ProRail marginaliseert kwetsbare verkeersdeelnemers

Reactie Fietsersbond op de ontwerptekening van Arcadis/ProRail rond overweg Beverwijkerstraatweg.

Vooraf: dit is een conceptversie (3.1) – en wordt nog uitgebreid: ouderenbonden (Anton Nieuwkoop) steunen deze evaluatie, maar willen hun punten in de evaluatie toevoegen mbt looproutes en veiligheid van voetgangers.

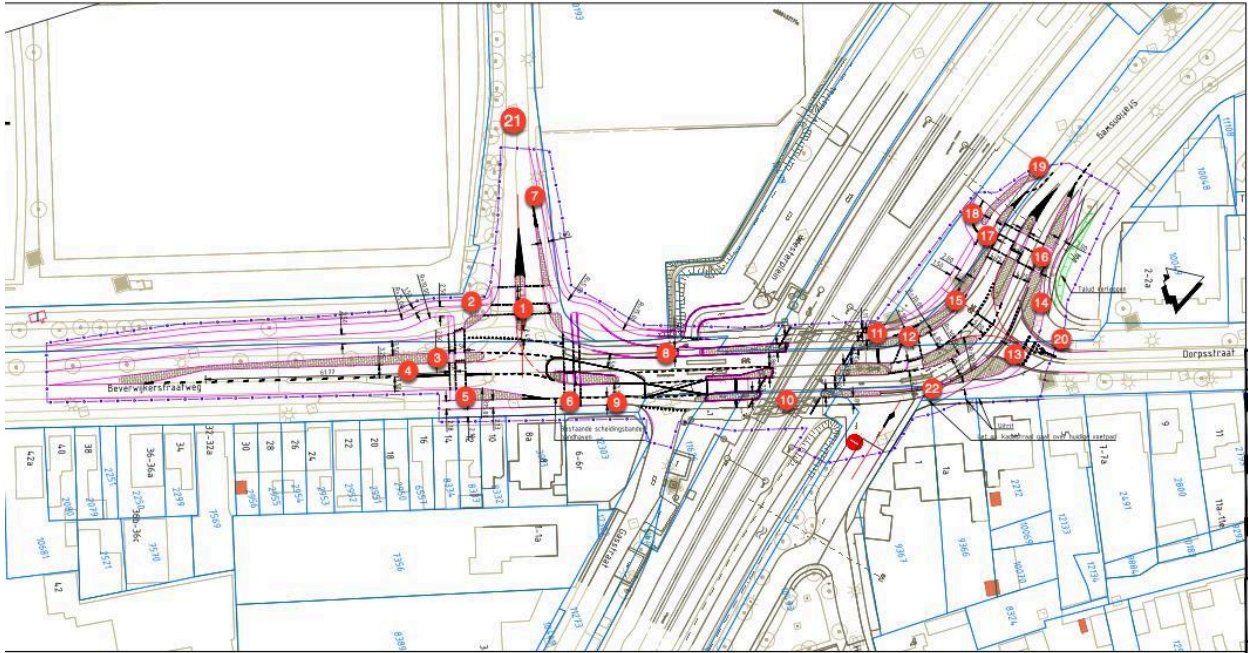
1. De afmetingen van het middeneiland zijn minimaal. Duidelijk minder dan de gewenste breedte (3 m.) op het kruispunt van twee hoofdfietsroutes met druk doorgaand en afslaand autoverkeer.
Bovendien is het onjuist om de fietsers richting Beverwijk op dit kruispunt uit de voorrang te halen voor afslaand autoverkeer (haaiantanden). Fietsers horen op een 50 km/h weg mee te gaan in de voorrang.

2. Fietsers dienen naar de veilige oversteek worden geleid. Daarom al eerder op Puikman auto/fietsers scheiden en fietsers uitbuigen naar de beoogde oversteek. Zoals nu ingericht is het onveilig en nodigt het fietsers uit om die oversteek te negeren en de weg onveilig over te steken.

3. De afmetingen van het middeneiland zijn minimaal. Duidelijk minder dan de gewenste breedte (3 m.) op het kruispunt van twee hoofdfietsroutes met druk doorgaand en afslaand autoverkeer.

4. De Fietsersbond is *fel* tegen deze linksaf strook wegens het afdekrisico (rechtdoor rijdende auto en fietsers zien elkaar niet, omdat de afslaande auto het zicht beneemt.). Het voorkomen van fietsslachtoffers krijgt hiermee minder prioriteit dan het stimuleren van autodoorstroming. Wij vinden dit laakbaar. Ons voorstel: geen linksaf-voorsorteerstrook, maar verlengen van een midden geleider, ter voorkoming van gevaarlijk gedrag door automobilisten; aangevuld met maatregelen om doorgaand verkeer via Puikman te ontmoedigen.

5. Volgens de tekening moeten de fietsers een hoek van 90° nemen. Net zomin als auto's kunnen fietsers geen haakse bocht nemen, vooral voor onervaren of oudere fietsers levert zoiets extra onveiligheid op. Wij eisen een bocht met een boogstraal conform CROW-normen. Voorts is de ruimte voor opstellen van overstekende fietsers is te krap; waardoor fietsers elkaar dwars kunnen zitten en mogelijk op de rijbaan verzeild raken.

6. Volgens de tekening moeten de fietsers een hoek van 90° nemen. Net zomin als auto's kunnen fietsers geen haakse bocht nemen, vooral voor onervaren of oudere fietsers levert zoiets extra onveiligheid op. Wij eisen een bocht met een boogstraal conform CROW-normen. Voorts is en de ruimte voor opstellen van overstekende fietsers ontbreekt volledig en dat is volstrekt onverantwoord.

7. Rugdekking voor fietsers is onvoldoende. Fietsers moeten met rugdekking de Puikman op kunnen, dat dient in het ontwerp te worden aangepast. Zoals nu getekende is het onveilig voor fietsers, op nota bene een hoofdfietsroute.

8. Deze oversteek is niet noodzakelijk en ligt niet op een hoofdfietsroute en kan voor onveiligheid zorgen op dit knooppunt/ de overweg. Bovendien kan het ongewenste fietsbewegingen aanmoedigen.

9. Alle fietspaden en fietsstroken op en rondom de overweg zijn te smal volgens de normen. En zijn zelfs op deze hoofdfietsroutes bijna consequent beneden het minimum. Norm eenrichtingsfietspad = 3,00 m, minimum 2,50 m op eenrichtingsfietspaden.

10. Zie punt 9.
11. De opstelruimte voor de doorgaande fietsers is veel te krap, zodat afslaan en invoegende stroom belemmerd worden Er is daar voldoende ruimte om dat te verbeteren.

12. De dimensies op van het middeneiland en langs de stationsweg zijn te krap, (2,24 m) bovendien wordt de oversteek versmald voor overstekende fietsers vanaf Schoutenbosch – terwijl ze ook nog moeten invoegen en linksaf moeten.
Lastig voor fietsers onderling, maar zorgt ook voor treuzelende fietsers op de rijbaan. Dit alles dient ruimer te worden gedimensioneerd.

13. Niet goed ingericht voor Fietsers/Voetgangers. Inrichten als drempel, zodat fietsers en voetgangers in de voorrang zijn, voor alle autoverkeer.
14. + 20. We stellen voor 1 oversteek te laten vervallen (15) en de oversteken 16/17 iets richting Dorpsstraat te verplaatsen.
In de Dorpsstraat fietsers scheiden/uitbuigen (20) + separate oversteek naar overkant (16/17). Bij (14) een kort tweerichting fietspad naar Dorpsstraat – dat is verantwoord, omdat de Dorpsstraat autoluw is.

15. Vervalt. Zeer onveilig. Te veel om op te noemen.
16. +17+18 Opstelruimte is overal te krap, dimensionering middeneiland is te krap – zie punt 16.
17. Zie 16.

18. Zie 16.
19. Eerder langs de Stationsweg en minder scherp uitbuigen.

De gestreepte lijn moet een stuk doorgetrokken lijn worden, voordat het overgaat in de gestreepte lijn van de fietsstrook.

Ook aan de overkant, na de rugdekking de gestreepte lijn een paar m. doortrekken totdat het overgaat in de gestreepte lijn van de fietsstrook.

20. Zie 14

21. Puikman wordt als hoofdfietsroute in de nabije toekomst ongetwijfeld ingericht als een fietsstraat wordt.

22. Scheiding fietsers en motorvoertuigen onduidelijk. De afstand tussen fietsers en auto's is krap, bovendien is het in de bicht van de weg. Dat alles leidt ongetwijfeld tot een effectieve versmalling van de fietsfaciliteit – als de scheiding middels bij voorbeeld een varkensrug gebeurt, wordt het risico voor Fietsers mogelijk vergroot.
